TSB No.	KCR08-14-P102-BL	TSB Type	Service Action	Language	Russian
Distributor	(KMC)	Published	8/25/2008	Modified	
Model	Sorento [BL]-()			Issue No.	080010
Area & Distributor	Asia, Pacific, South America, C.America, West Europe, East Europe, Middle East, Africa				
Gr./Sys./Comp	Fuel System / Fuel Delivery System / Injector				
Subject	ЗАМЕНА БОЛТА ХОМУТА ФОРСУНКИ (ИЗМЕНЕННЫЙ БЮЛЛЕТЕНЬ KCE08-14-P101-BL)(TSB No. In English : KCE08-14-P102-BL)

Этот бюллетень заменяет предыдущий бюллетень KCE08-14-P101-BL, где в разделе "Информация о деталях" количество деталей изменено с 4 до 1 шт.

A: Сломанная головка болта хомута форсунки, B: Болт хомута форсунки

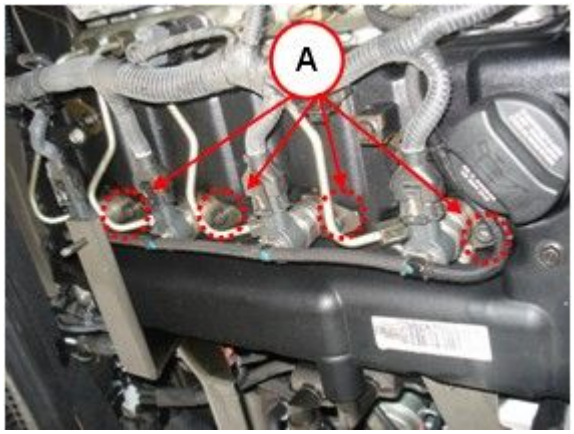
■ Признак неисправности/состояние
На некоторых автомобилях Sorento (BL) с дизельным двигателем возможна поломка болта хомута форсунки.

■ Причина
Неправильный момент затяжки болта хомута форсунки

■ Способ исправления
Замените болты хомутов форсунок всех затронутых автомобилей на новые.

2) Замените четыре болта (A) хомутов форсунок.
- Момент затяжки: 2,9 ~ 3,4 кгс•м (28,4~33,3 Н•м, 21,0~24,6 фунт-силы•фут)

Внимание)
Для соблюдения требований по моменту затяжки затягивать болты хомутов форсунок следует динамометрическим ключом.
